W dniach 29.10.2024r. oraz 30.10.2024r. od Wykonawców wpłynęły pytania dotyczące treści SWZ na postępowanie pn.: „Przebudowa ulic w Warce w ramach zadania: Przebudowa dróg na terenie gminy Warka”.

Zamawiający po zapoznaniu się z pytaniami, działając zgodnie z art. 284 ustawy PZP, poniżej przedstawia ich treść, udziela odpowiedzi na pytania oraz dokonuje zmiany SWZ.

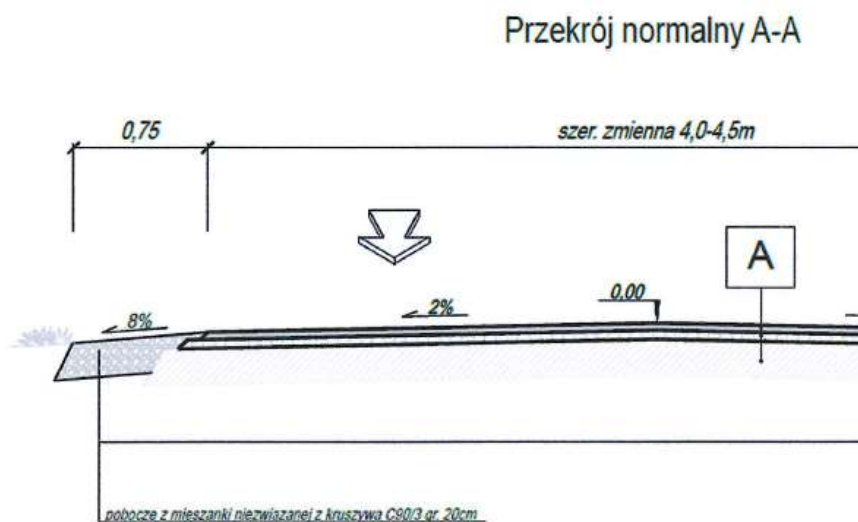
Zadanie 1 Związku z rozbieżnością między dokumentacją projektową, a przedmiarem robót prosimy o podanie poprawnej konstrukcji poboczny.

Poprawna konstrukcja poboczny:

- pobocze z mieszanki niezwiązanej z kruszywa C90/3 gr. 15 cm
- pobocze z kruszywa naturalnego gr. 10 cm
